MÓDULO TAPE DECK ETF7

MODELOS:
FWC-38, FW-C58, FW-C85, FW-C290
e demais modelos que utilizem este
módulo)

Defeito no Tape Deck

Service Information

Parte da vista explodida do deck

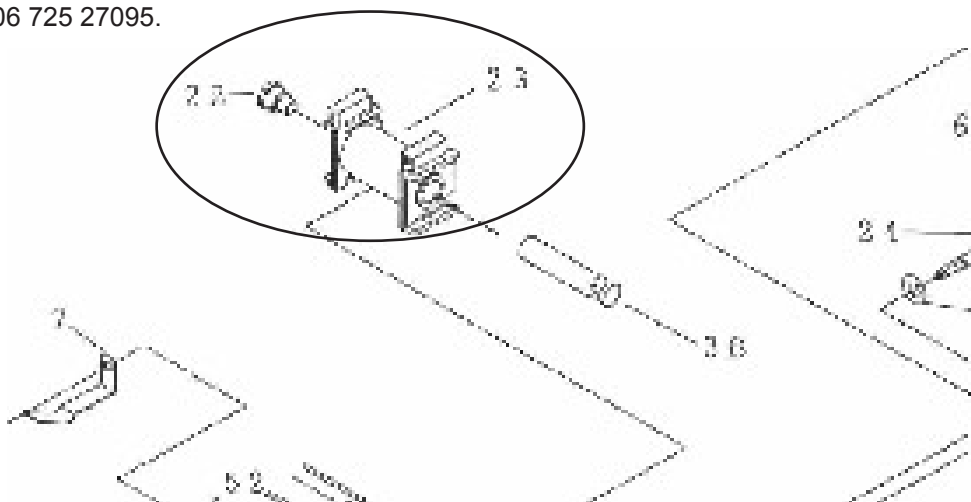
Mecanismo inoperante

Bobina solenóide em curto ou aberta, geralmente causado por defeito na fonte de alimentação, o transistor regulador entra em curto e a linha de 12V vai a 30V. Verifique a resistência do enrolamento que é de aproximadamente 24 Ohms.

Trocar a bobina do solenóide.

Posição	Código	Descrição
23	9965 000 02314	Bobina
